三亚无忧·海棠序项目建设工程设计变更方案

SANYA WUYOU · HAITANG SEQUENCE PLANNING AND DESIGN PROPOSAL

地下室调整前后对比图纸（低阶）

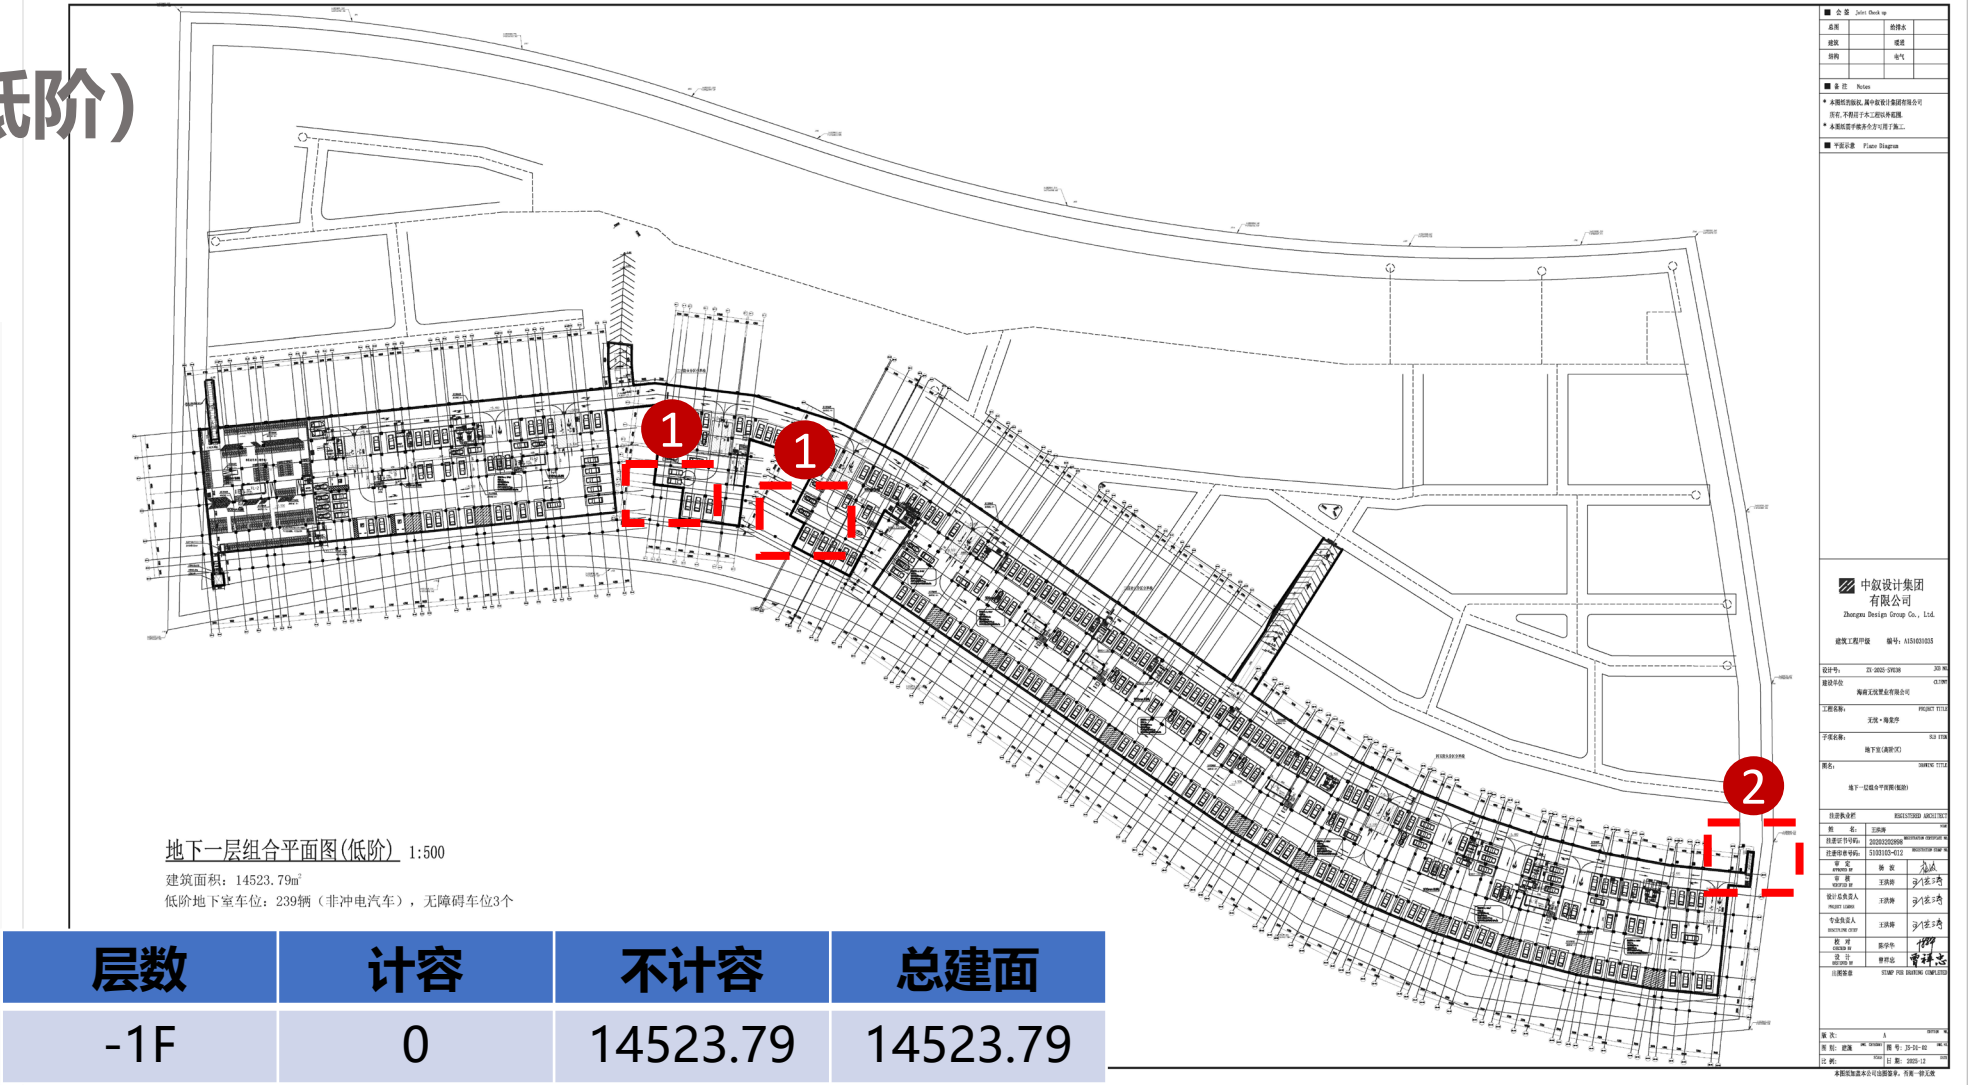
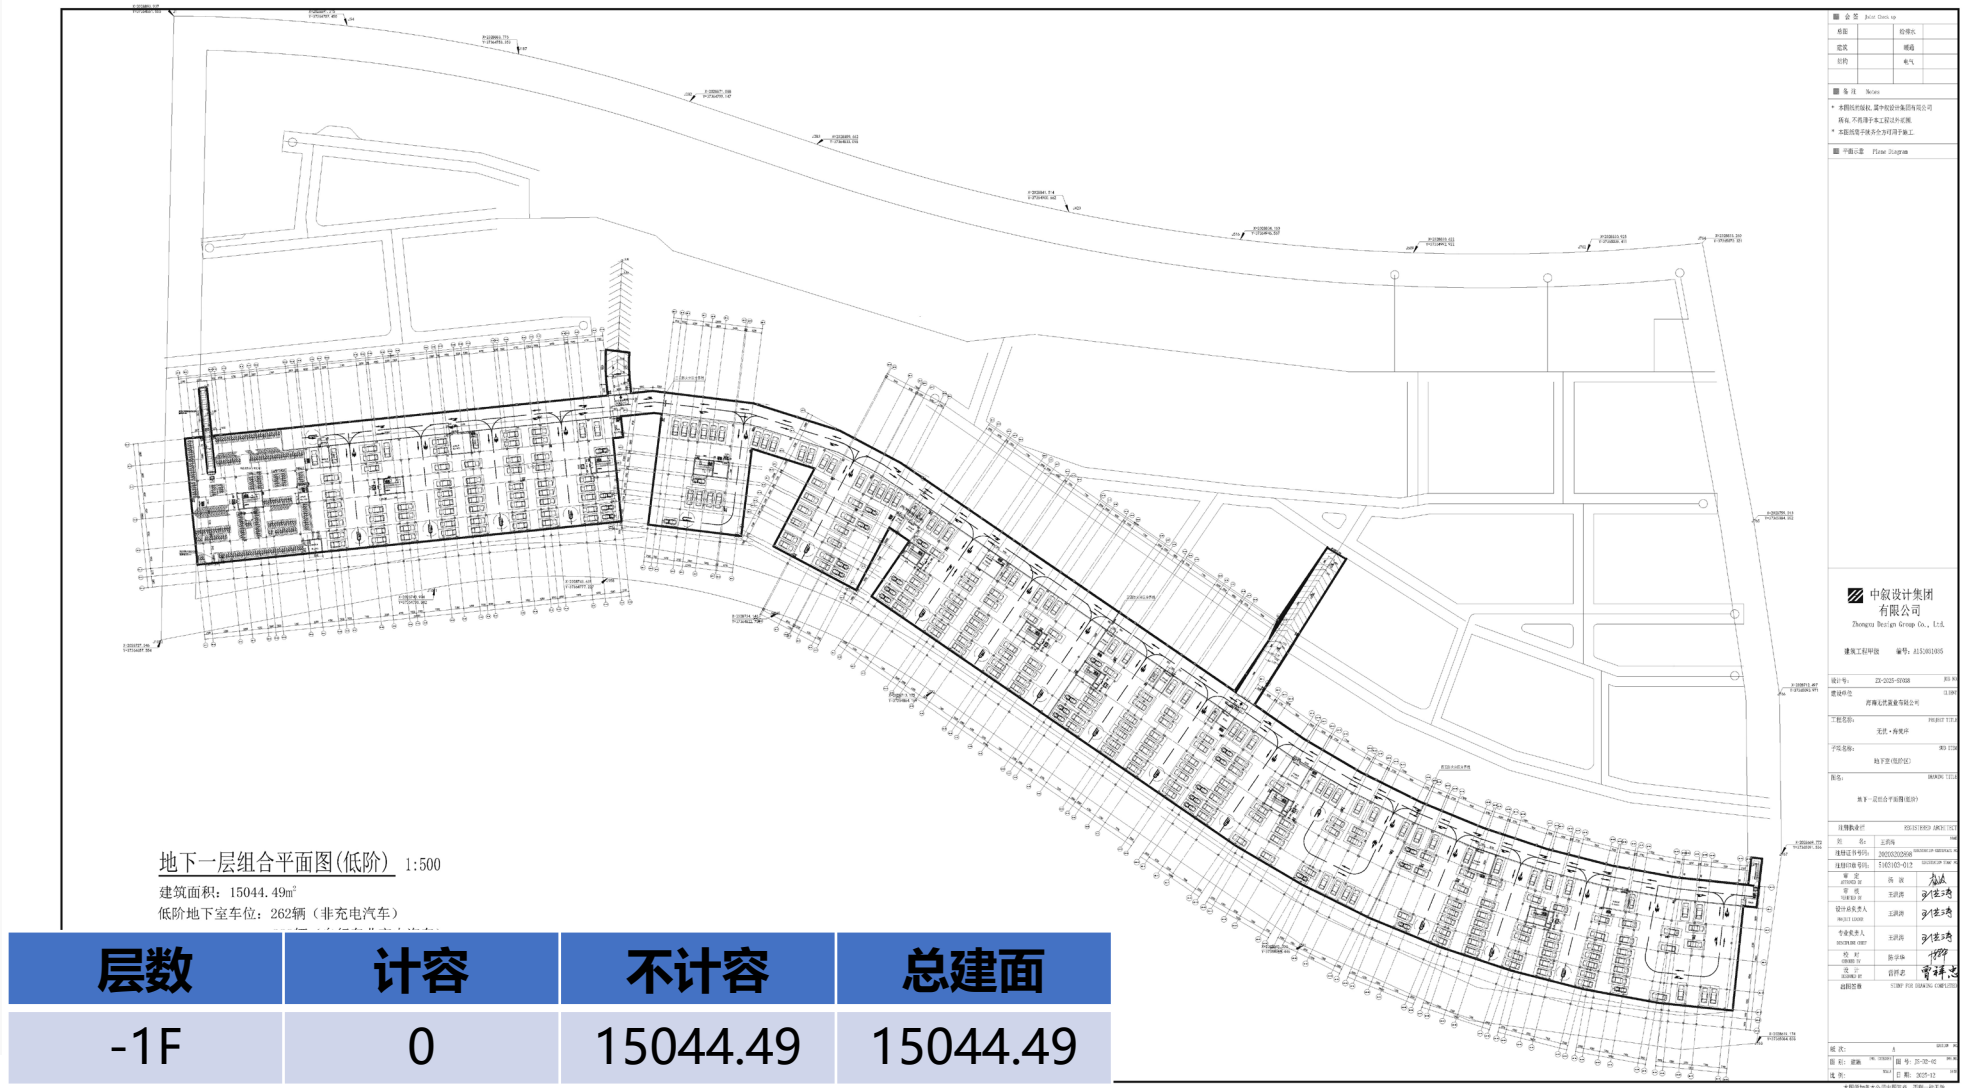
- (1) 结合使用需求，局部地下室外墙拉齐调整，面积由14523.79平方米相应增加520.70平方米后低阶地下室面积为15044.49平方米；
- (2) 局部人行疏散通道宽度调整；
- (3) 结合图审需求地下室楼梯间数量增加，宽度增加，相应车位布置调整，总车位数满足原报规要求；
- (4) 非机动车库防火分区调整。
